中南大学医学生命科学大楼项目设计服务 采购项目澄清答疑及延期公告

中南大学医学生命科学大楼项目设计服务采购项目投标人提出疑问时间已按招标公告的规定时间（2023年3月1日12:00）截止。提交的问题经过汇总归类，类似问题不逐个答复。本澄清答疑文件作为招标文件组成部分，现对投标人的疑问回复如下：

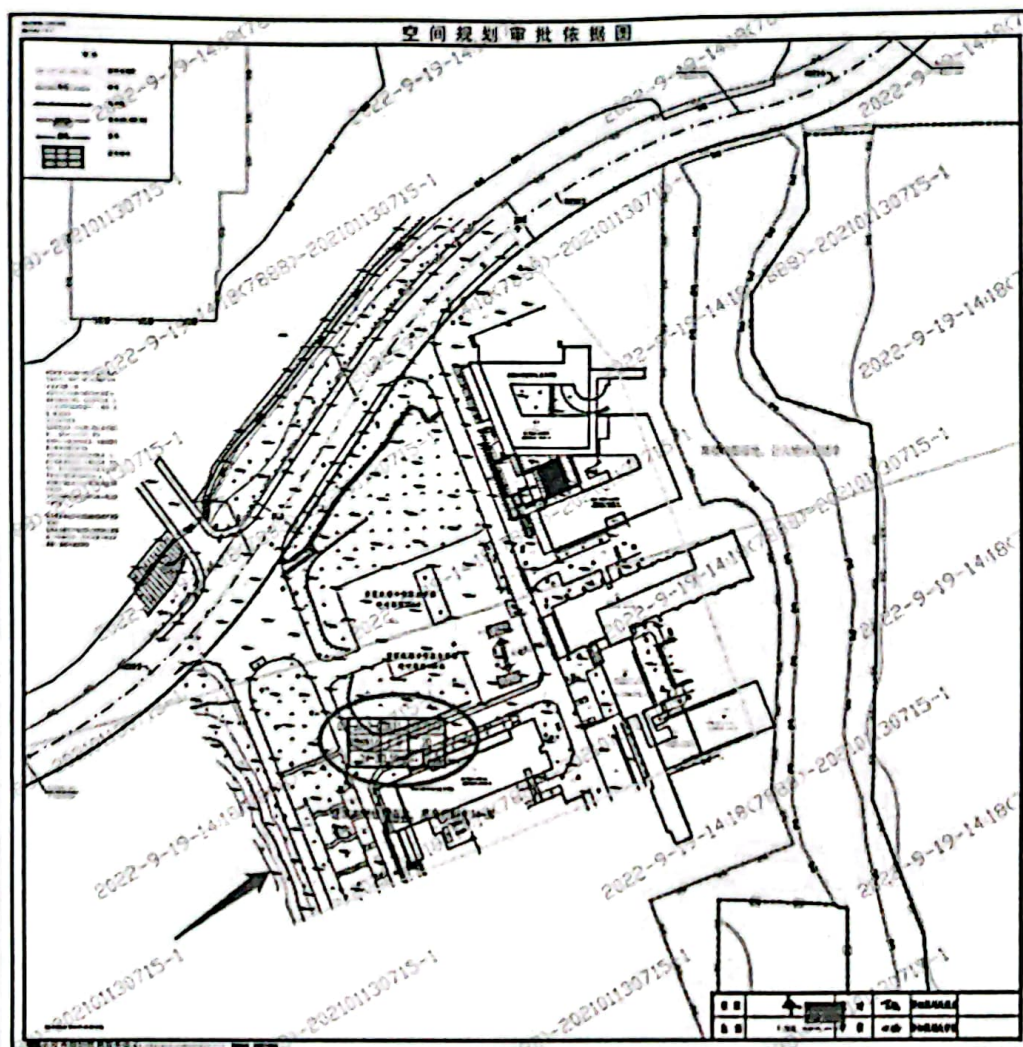
问题 12：目前只有大范围的拟用地范围，缺 14.14 亩用地的 CAD 红线图，是否可提供该范围的 CAD 红线图？

问题 38：项目地块依据控规属于 C-2-01A 地块，并未有一个明确的小范围可建红线，请问是否有一个具体的可建范围。

答：见补充附件：医学生命科学大楼拟用地范围示意图。

答：见补充附件：医学生命科学大楼拟用地范围示意图。
